**RELATÓRIO TRIMESTRAL**

**OBRAS DE DESCARACTERIZAÇÃO DE BARRAGENS ALTEADAS PELO MÉTODO DE MONTANTE**

**BARRAGEM XINGU - COMPLEXO MARIANA**

**PROCESSO 2090.01.0001328/2022-08**

**Figura 17.** Seção D-D'

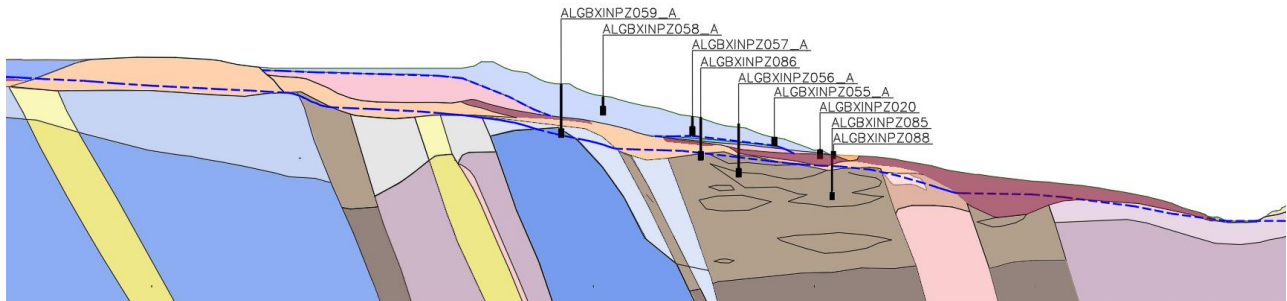
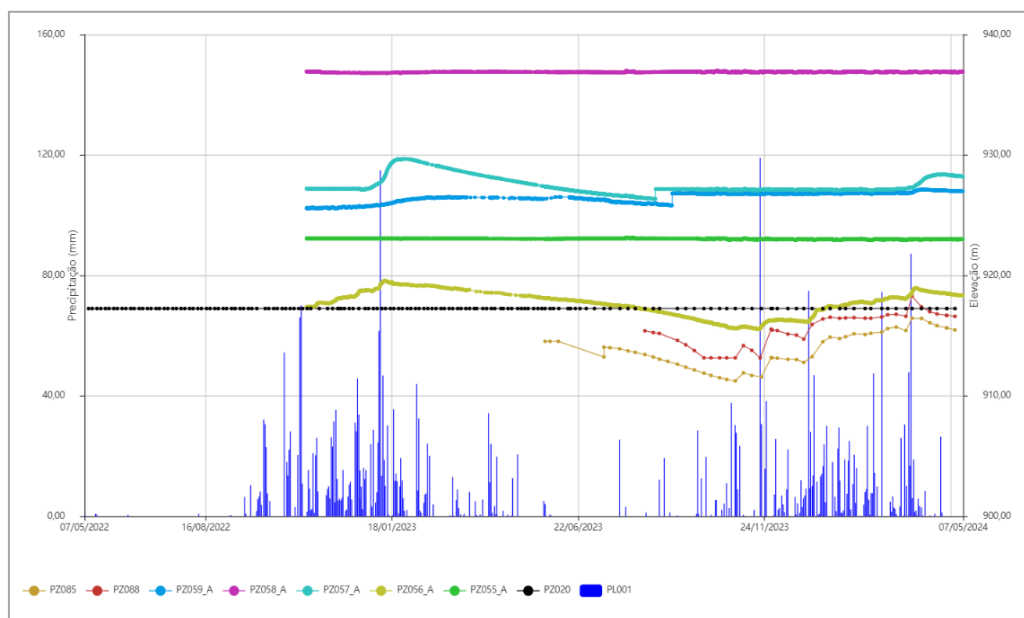
***SLR recommends that FEAM request that Vale provide the monthly EoR reports to demonstrate that the necessary routine surveillance is taking place. This is fundamental for dam safety. SLR also recommends that FEAM check with ANM about their requirement for submission of the EoR inspection reports and routine inspection reports (RISRs). SLR assumes that Vale submits these surveillance reports to ANM as required by law. Not including the EoR inspection report and RISR in the quarterly reports is considered by SLR to be a significant gap in the information provided.***

A Vale esclarece que as variações observadas nas leituras estão relacionadas ao local de instalação e dos materiais (litologia) presente na região dos instrumentos. A seção D-D' está localizada próximo a ombreira e os materiais presente nesta região favorecem uma resposta mais rápida dos níveis piezométricos quando influenciados pelo período chuvoso. Essa variação é observada nos instrumentos instalados na fundação da região mais a jusante da seção D-D' (PZ056, PZ085 e PZ088) onde é observado a presença de canga e itabirito manganêsífero, exceto no PZ020 que está instalado em menor profundidade e não apresenta níveis em suas leituras. O instrumentos (PZ055, PZ057, PZ058 e PZ059) instalados mais a montante do pé da barragem e em

materiais que possuem uma menor influência das chuvas apresentam comportamentos estáveis sem variações.
